# 安全研究に係る事前評価結果

平成28年9月21日

原子力規制委員会

# 各安全研究プロジェクトの事前評価結果

図2 確率論的地震ハザード評価手法の整備

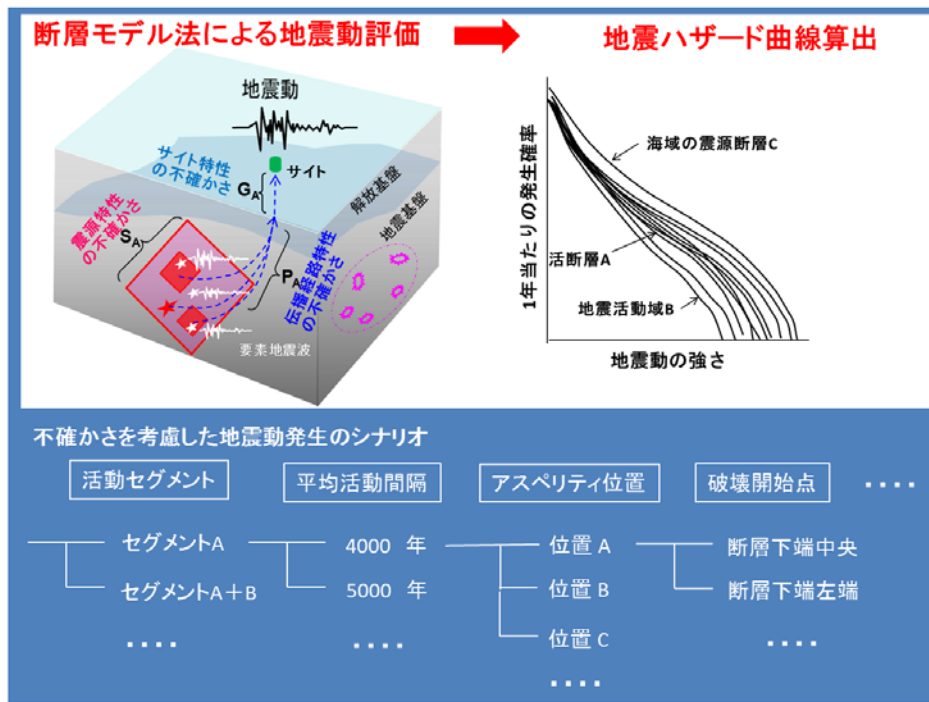
- プレート間地震、スラブ内地震について、国外の地震解析については、情報を国内並に収集することが困難である場合が多いと考えられるが、各方面の協力も含め進めること。解析を行うに当たっては、プレート境界の特性の相違性やスラブ内地震の相違性にも注視する必要がある。
  - c. 解析結果の評価手法及び実験結果の評価手法が適切か
    - 特段の指摘はない。
  - d. 重大な見落とし（観点の欠落）がないか
    - 重大な見落とし（観点の欠落）がないと判断し問題ない。
- 2) 専門技術者からの意見
- 図2における「不確かさを考慮した地震動発生シナリオ」において、距離減衰式の評価式が示されているので、断層モデルを用いた場合のシナリオに修正してはどうか。
